Artikelnummer 16748

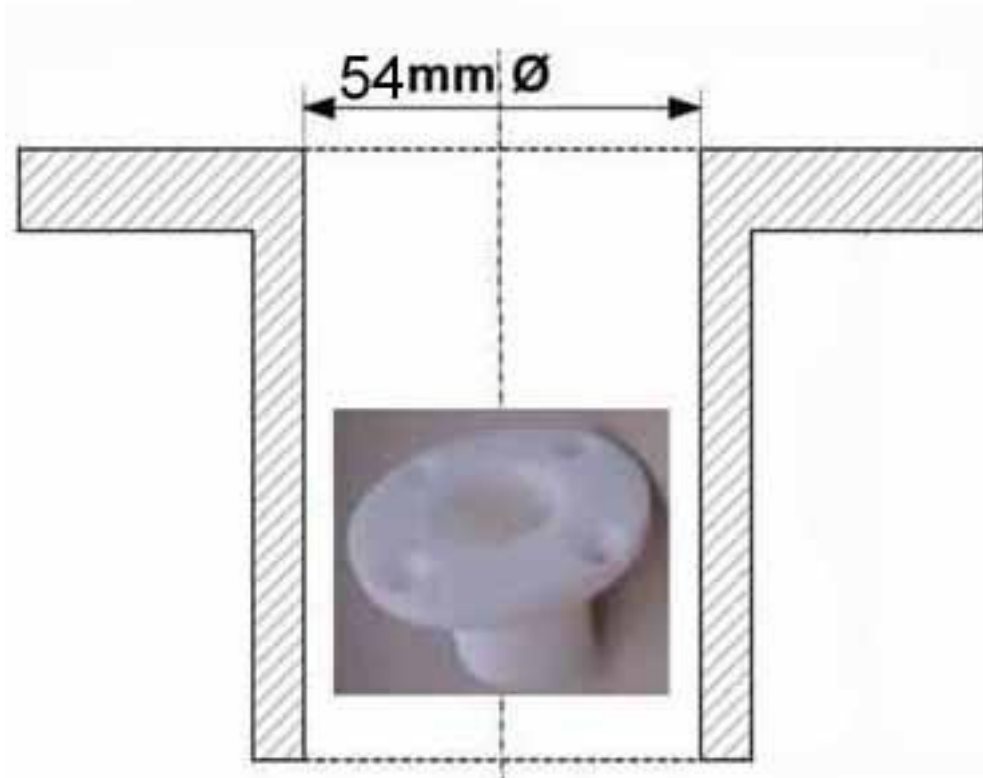
Nur bei einigen Schiffen wurden dünnwandige Buchsen eingesetzt. Lieferbar sind nur die verstärkten Buchsen, d.h. der Ausschnitt an Deck muss ca. 1mm vergrößert werden.
